PROJET DE FERME EOLIENNE DE BLANC PIGNON Commune de Ribemont (02)

Avis de la MRAe n°2023-7188

**Avis de la mission régionale
d'autorité environnementale
Hauts-de-France
sur le projet de parc éolien de Blanc Pignon
sur la commune de Ribemont (02)
Étude d'impact du 13 avril 2023**

AVIS n° 2023-7188 rendu le 17 juillet 2023 par délégation de
la mission régionale d'autorité environnementale Hauts-de-France

Carte de présentation du projet (Description du projet page 13)

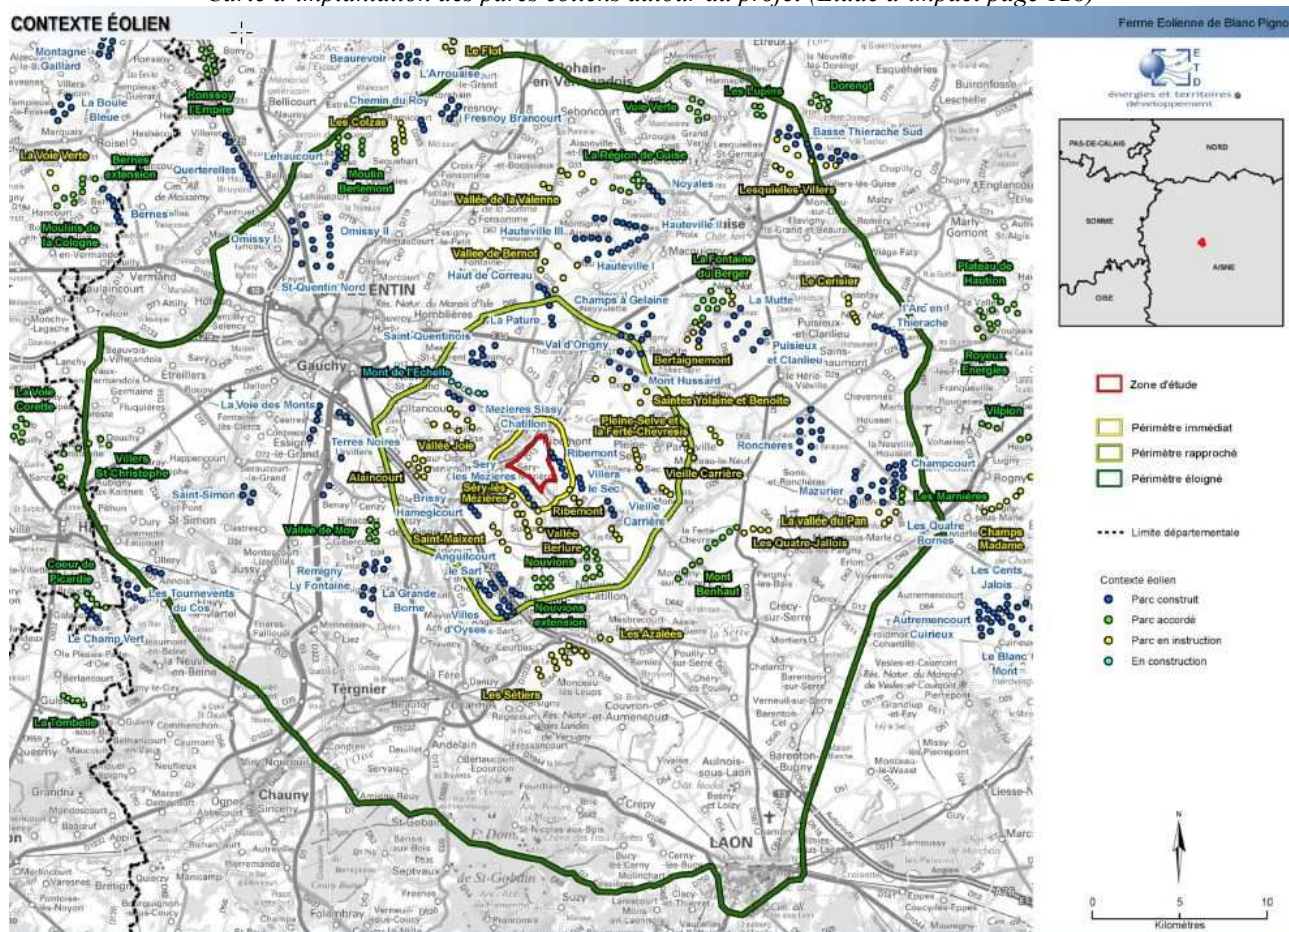
L'éolienne E1 s'implante à proximité immédiate d'un axe de migration des oiseaux et les éoliennes E2 et E4 sont à moins de 200 mètres en bout de pale d'une haie.

A minima les éoliennes E2 et E4 doivent être déplacées à une distance d'au moins 200 mètres en bout de pales des zones importantes pour les chauves-souris (zones de chasse, bois ou haies), conformément au guide Eurobats¹.

Enfin, l'éolienne E1 est particulièrement proche de la Vallée de l'Oise, et donc très proche du couloir de migration majeur et, en conséquence, peut produire davantage d'impact. Dans une moindre mesure, l'éolienne E2 est également concernée.

Localisation de la zone d'étude et du périmètre immédiat de l'aire d'étude entouré jaune au regard de l'implantation du projet (source : étude d'impact page 61 et description du projet page 13)

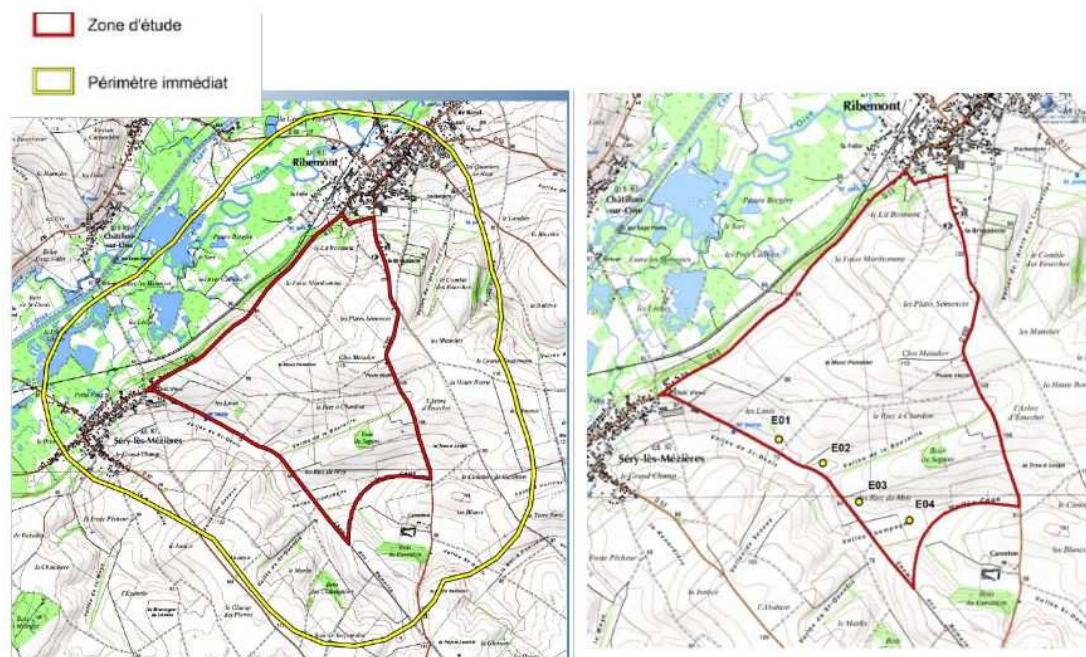
En effet les quatre éoliennes du parc « Pignon Blanc » vont s'implanter en lisière de la zone d'implantation potentielle (ZIP) qui correspond à la zone d'inventaires.

En conséquence, cette aire d'étude exclut tout un secteur localisé au sud-ouest directement en contact avec le parc. Le périmètre ainsi défini ne permet pas d'appréhender l'ensemble des enjeux ni d'étudier les relations probables des zones d'intérêt pour les chauves-souris et les oiseaux avec la zone d'implantation potentielle des éoliennes.

- *d'adapter le périmètre des inventaires à la localisation particulière des éoliennes en extrémité de parc, afin que l'ensemble des enjeux possibles proches du parc puissent être étudiés ;*
- *de compléter l'étude avec les données issues des études d'impacts des parcs voisins et d'analyser leurs suivis post-implantation ;*
